Konstancin-Jeziorna, 17.04.2024 r.

Dotyczy postępowania o udzielenie zamówienia publicznego prowadzonego w trybie przetargu nieograniczonego o szacunkowej wartości powyżej progu. Na wykonanie roboty budowlanej dla nw. zadania: „Rozbudowa, przebudowa i modernizacja budynku szpitala przy ul. Barskiej 16/20 w Warszawie”. Znak sprawy – PN 95/2023.

W związku z powyższym, Zamawiający udziela następujących wyjaśnień:

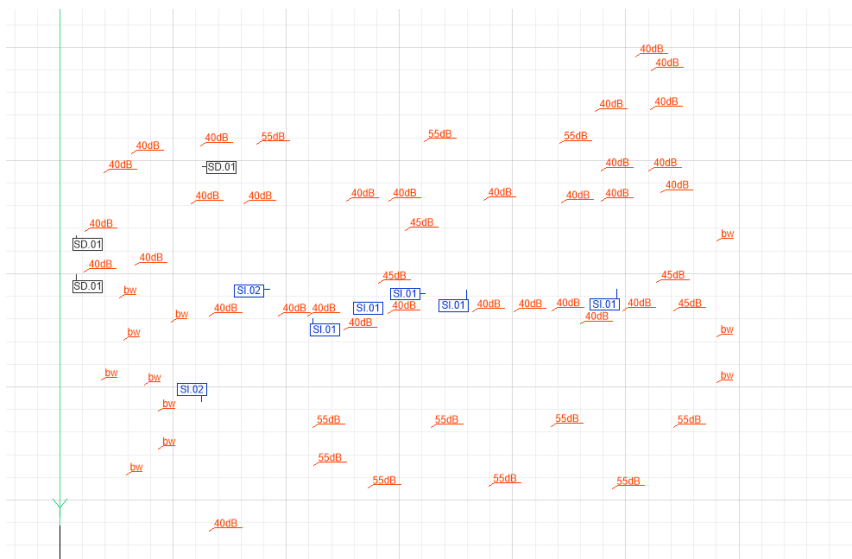
Czy podczas aktualizacji projektów (wersja oznaczona datą 08/12/2023) oraz przy tworzeniu modelu BIM dokumentacja została skoordynowana międzybranżowo, a kolizje usunięto?

Projekt przy aktualizacji jest weryfikowany międzybranżowo. Obowiązkiem Wykonawcy jest ustalenie odpowiedniej dla skomplikowania obiektu metodologii robót oraz prowadzenie ich w sposób umożliwiający realizację wszystkich instalacji. Jeśli podczas wykonania prac Wykonawca zidentyfikuje sytuacje w których istnieje duże prawdopodobieństwo powstania kolizji, należy zgłosić zaistniałe sytuacje do Nadzoru Autorskiego i Inwestorskiego. Wykonawca ma obowiązek wybudować obiekt kompletny do obsługi celu jakiemu służy, a na podstawie wcześniejszych zrealizowanych obiektów o podobnym skomplikowaniu powinien oszacować ryzyka związane z prowadzeniem robót w przestrzeniach o dużym nasyceniu instalacjami. Należy zwrócić uwagę, że ze względu na dopuszczalne odchyłki wykonawcze istnieje konieczność dokonywania domiarów poszczególnych fragmentów bezpośrednio na budowie, szczególnie w przypadku prowadzenia robót na obiekcie istniejącym jakim jest budynek A. Przed zleceniem na prefabrykację np. takich elementów jak kanały wentylacyjnej Wykonawca będzie musiał dokonać domiarów bezpośrednio na budowie, aby wykonać instalacje bezkolizyjnie.
